令和4年度 第1回東部地区交通協議会

資料3 東部地区運行ルート案の再検討

資料4 バス停設置箇所の検討

東部地区での運行ルート案(道路幅員図)

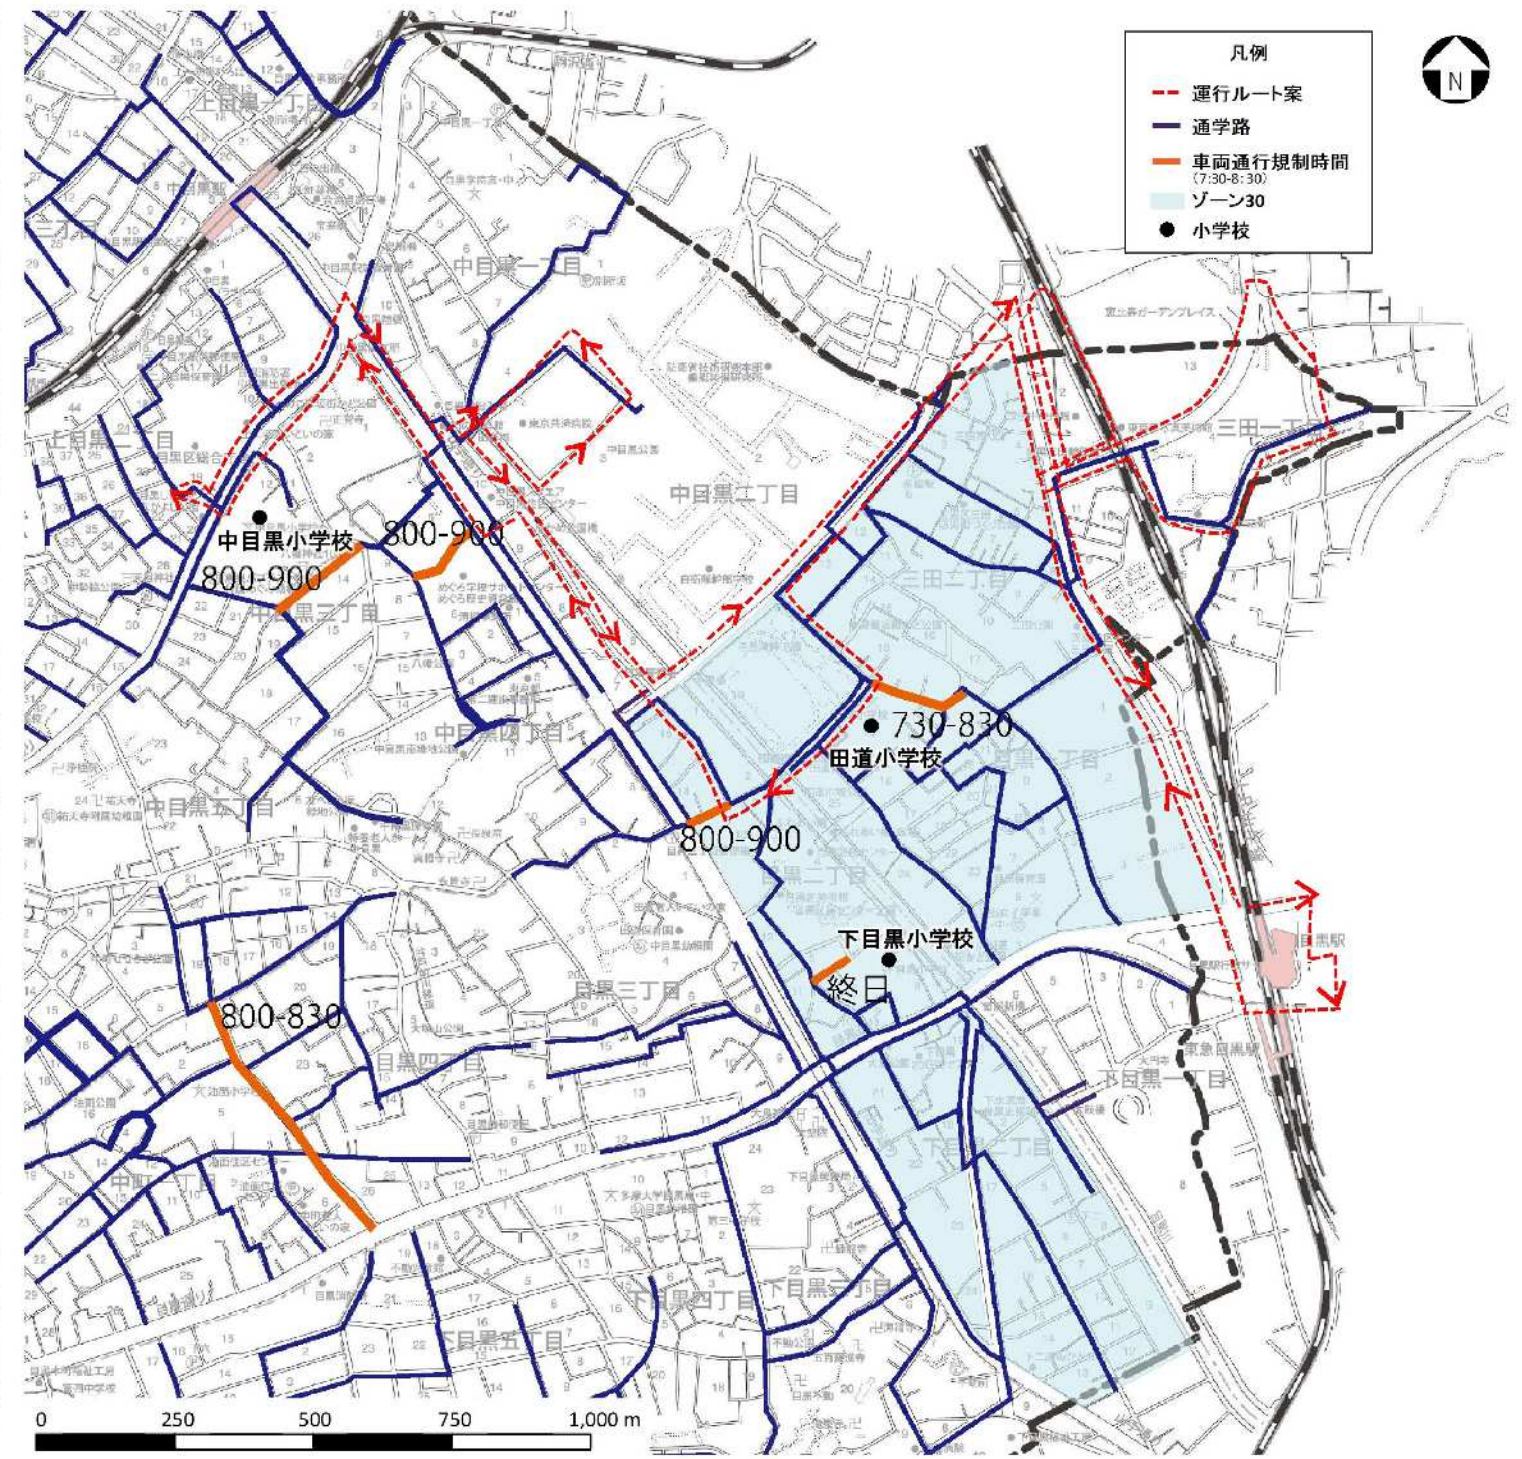
区分	主な意見・要望
運行ルート	目黒駅から区役所方面へ向かうという全体的な線引きについては問題ない。
	厚生中央病院からガーデンプレイスのあたりは一部、道路幅が狭く、反対車線にはみ出るなど運行が警察に認められない可能性がある。
	運行ルートで曲がり角が狭い箇所は、運行想定する車両(日野ポンチョ想定)で軌跡図を描き、通行できない個所はルート案から外すことになる。
	走っている距離を縮めて、少ない台数で運転間隔を縮めたほうが利用しやすい。東京共済病院、厚生中央病院の周囲をぐるりと回るルートに関しては再考するべきではないか。
	東京共済病院、厚生中央病院へ入る手前にバス停を設けて、周囲を回るルート分の距離をガーデンプレイスでもう1周回ることに振り替えることは可能と思う。
	田道ふれあい館や区民センターの前のルートは、通学路であることを考慮してデマンド運行にすることは可能だが、利用者がいない場合は、その前後の道路で時間調整の停車が必要となってしまう。(道路上で時間調整するのは困難)
	通学路では、以前、別の区で、警察から下校時間帯はバス走らせるなといわれた。小学校だと下校時間が学年で違うので午後 13 時～16 時頃であった。
バス停設置	東急バスの既存のバス停は乗換えポイントとして供用可能で、路線系統等の板面の内容変更する形で利用可能である。 (新茶屋坂での乗換え: 恵比寿駅・渋谷駅方面、林試の森公園、五反田駅方面) (山手通りでの乗換え: 中目黒駅・大橋方面、大崎駅・大井町駅方面) (駒沢通りでの乗換え: 東京医療センター方面、洗足駅方面、恵比寿駅・渋谷駅方面)
	バス停の設置条件については、警察で確認済ということであれば問題ない。 (道路交通法の駐停車禁止等の基準や東京都占用許可基準)
	坂には基本的に停留所を設置しておらず、坂の頂上付近への設置も警察からは見通しを注意される。
	道路上にバスの待機場所が設けにくいので、区役所の敷地内にバス停を設けて休憩や時間調整を行えるようにしたい。
	新設するバス停は、台風等で転倒しない固定式がよい。 設置にかかる期間は、バス停の作成と設置で3か月程度、周囲の道路工事も含めると半年ほどである。

1 再検討した東部地区の運行ルートとバス停設置予定箇所（東急バスとの意見交換後作成案）

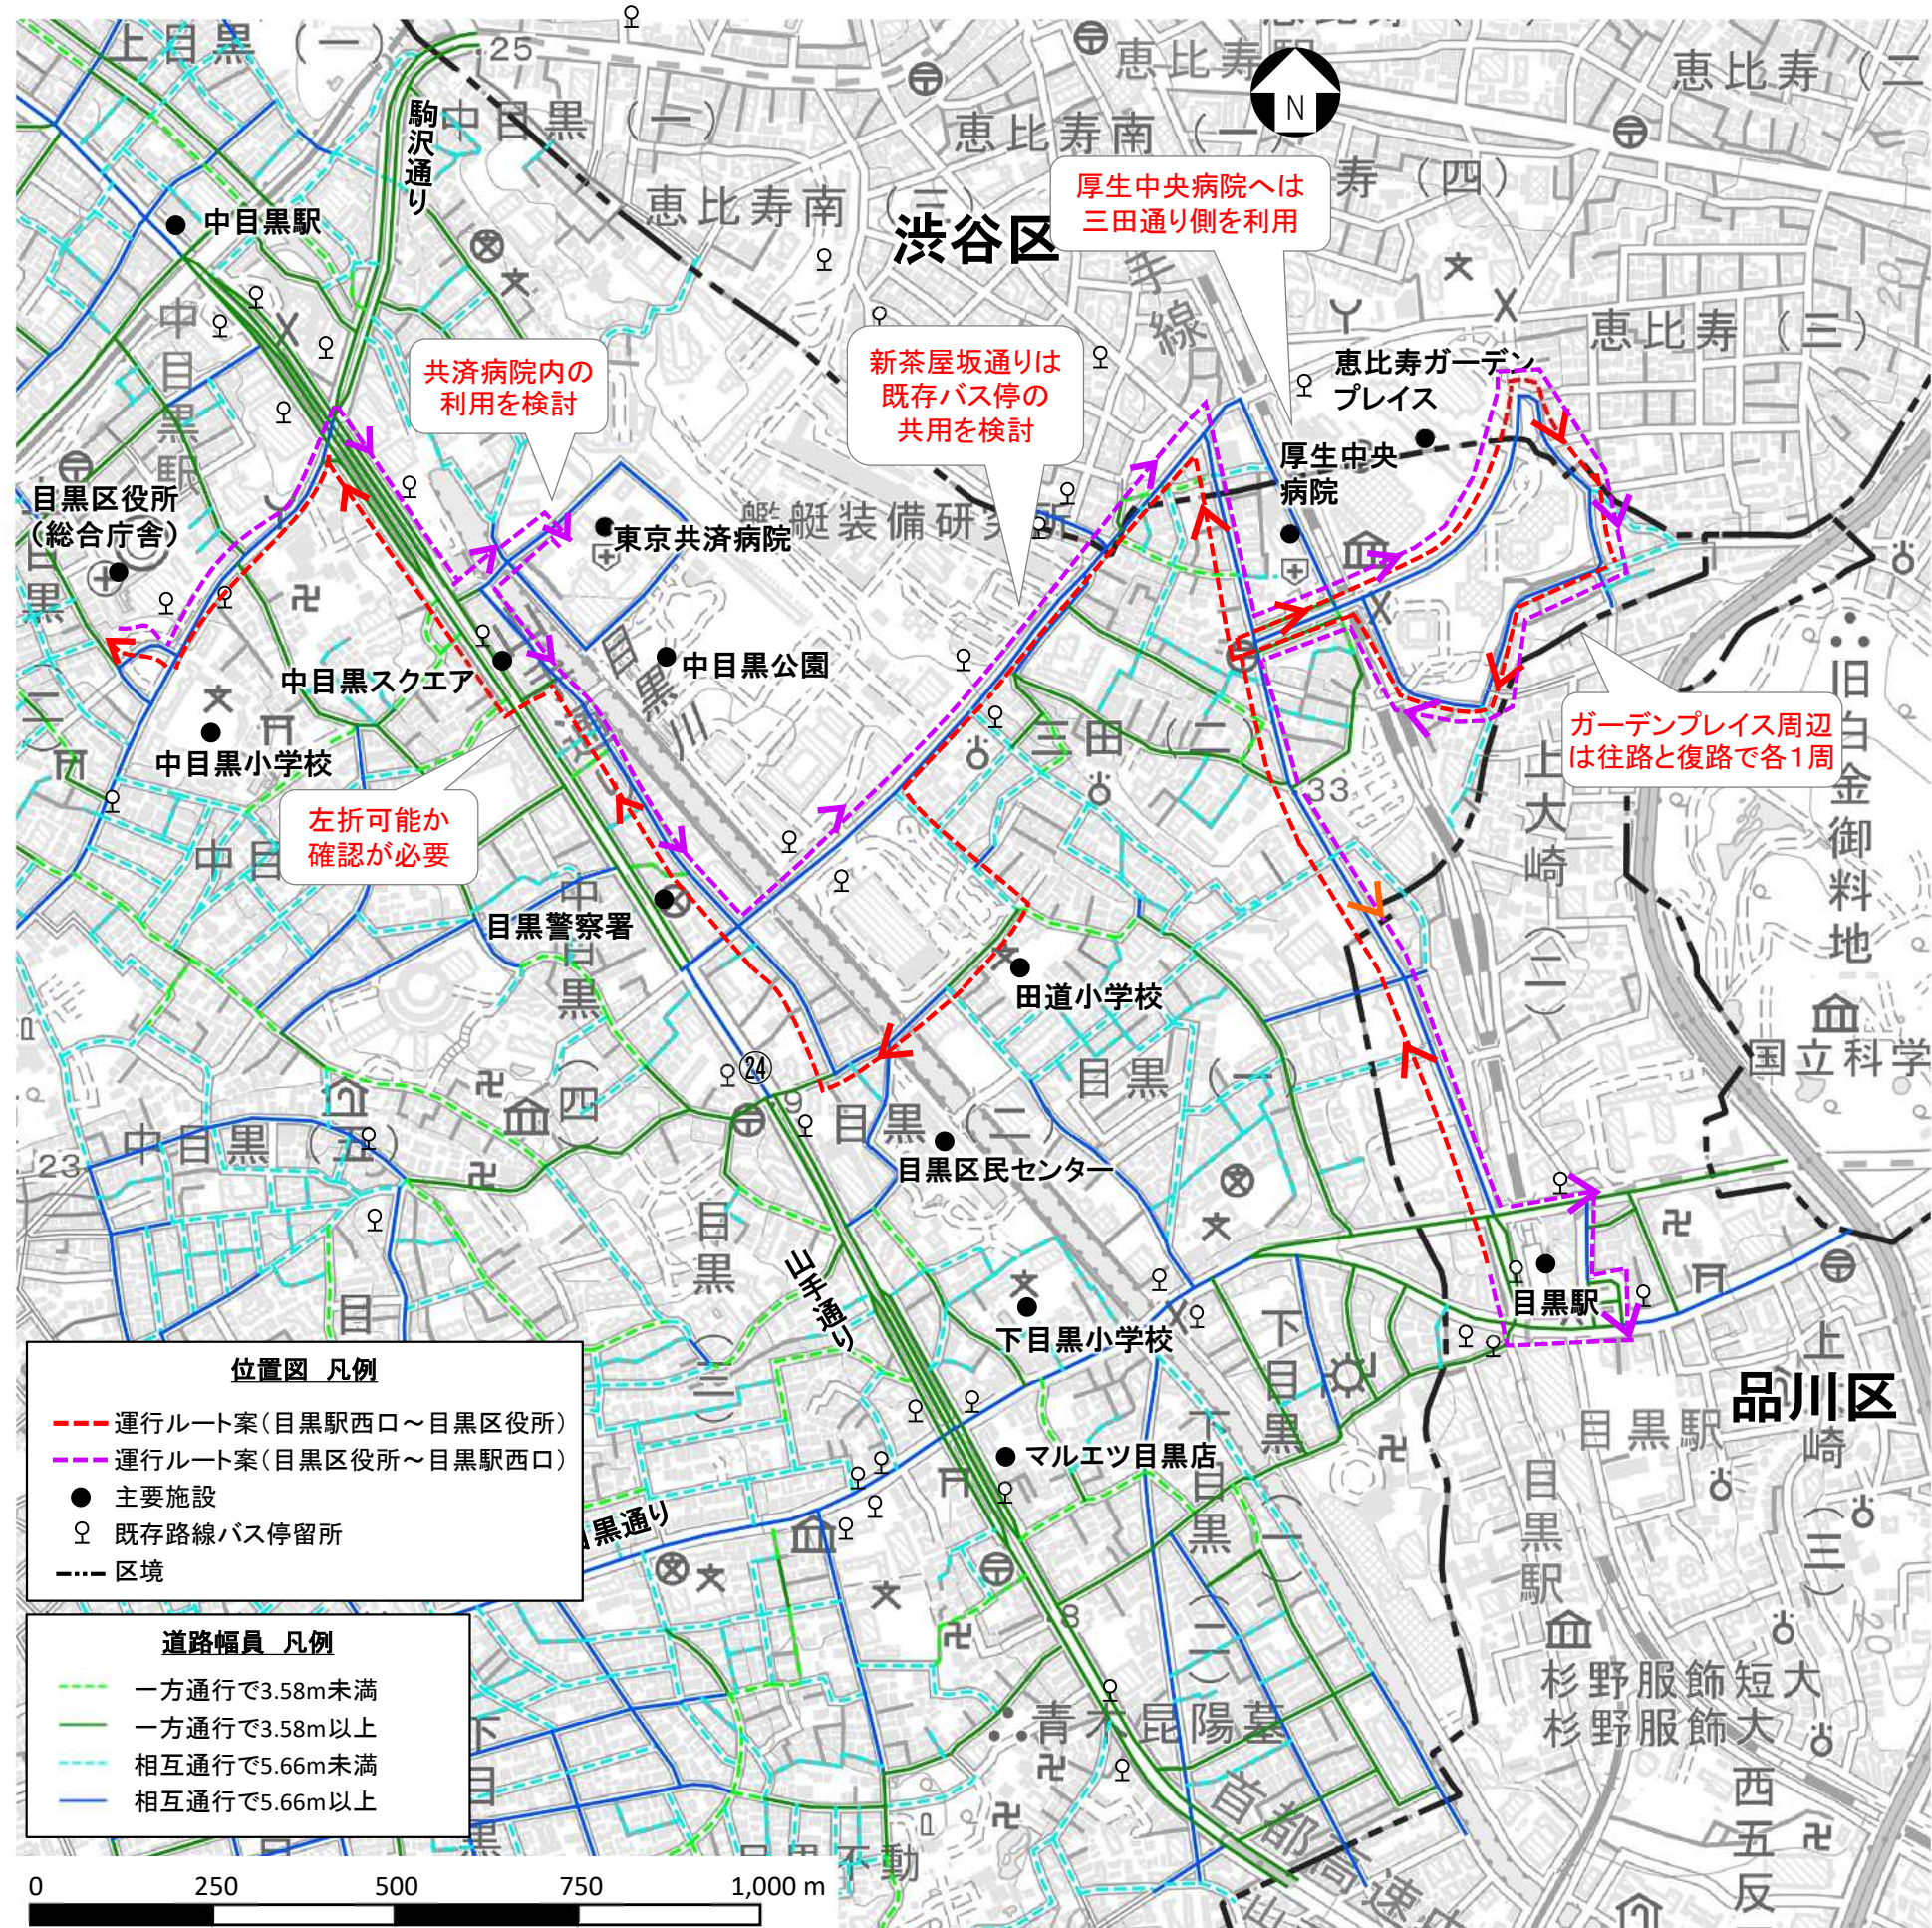
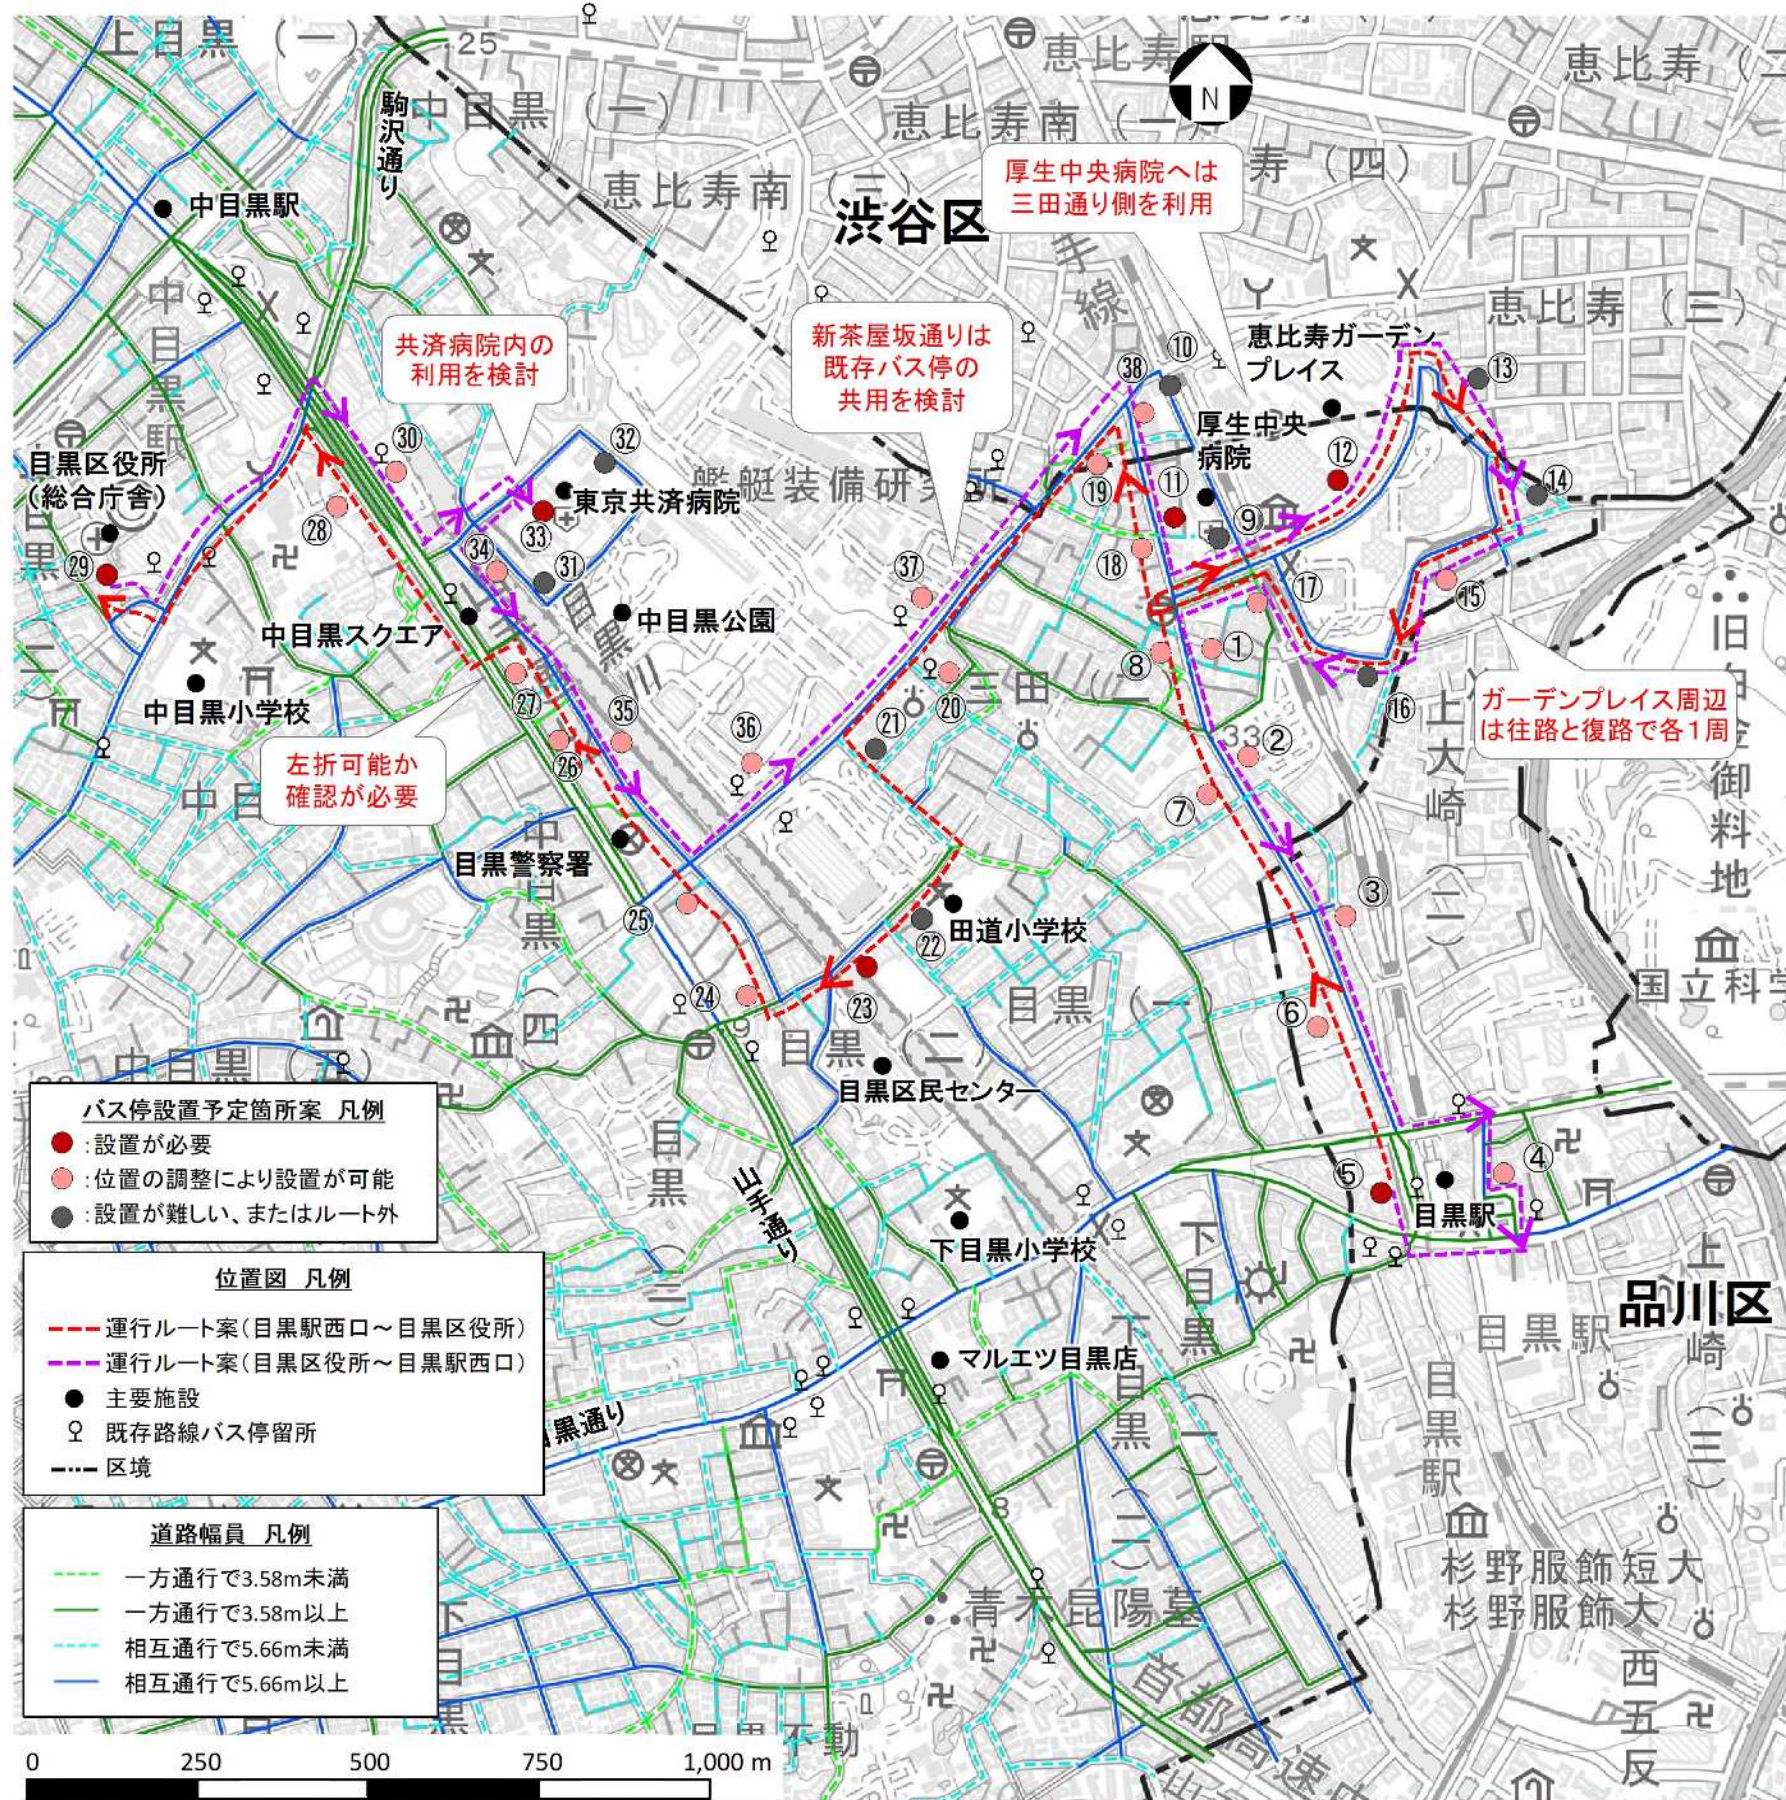
※新茶屋通りのバス停設置予定箇所の位置は、既存バス停の位置に合わせ調整済み

(参考) 目黒駅西口の周辺状況

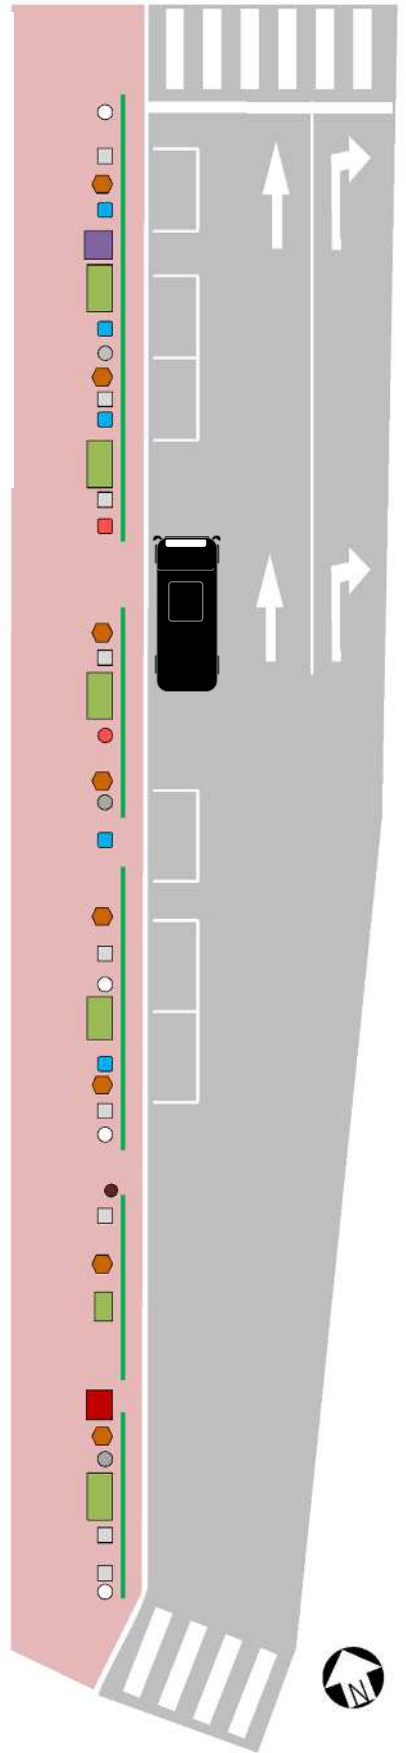
⑤		目黒駅前（西口）		
条件項目	現地	結果	現地調査時の確認点	
1	交差点（信号あり）から 5m	30m	○	パーキングスペースの状況確認 写真
2	駐車場出入口から 5m	駐車マス有	△	
3	消防設備の置場・出入口から 5m	5m 以上	○	
4	消火栓標識から 5m	5m	△	
5	坂の頂上付近、勾配の急な坂は×	なし	○	
6	交差点・曲がり角から 5m	30m	○	
7	横断歩道・横断帯から 5m	30m	○	
8	安全地帯から 5m	なし	○	
9	停留所から 10m	10m 以上	○	
10	踏切から 10m	なし	○	
11	車両右側に 3.5m の余地	3.5m 以上	○	
12	橋から 10m	なし	○	
13	横断歩道橋の昇り口から 5m	なし	○	
14	地下横断通路・地下鉄出入口から 5m	5m 以上	○	
参考	樹木（高木）が停留位置にない	あり	×	
備考	前後に別候補地の有無	なし		
備考・その他	標識と消火設備については警察との協議により条件緩和の可能性あり			
現地調査結果と検討内容	設置予定箇所周辺にはパーキングスペース、配電盤等が設置されているため、乗降場の位置について確認が必要。
